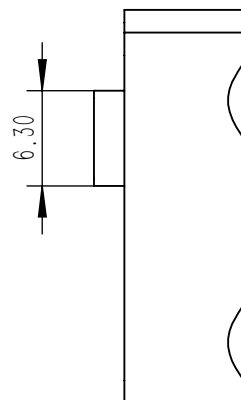
$\phi 11.50$ 沉孔不能小了

B-B

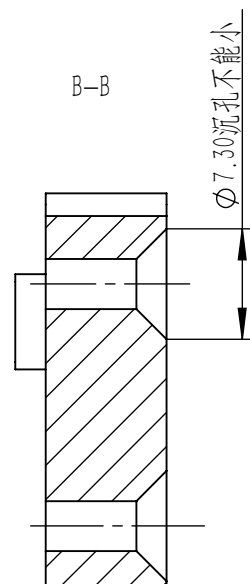
5个沉孔需要沉到位
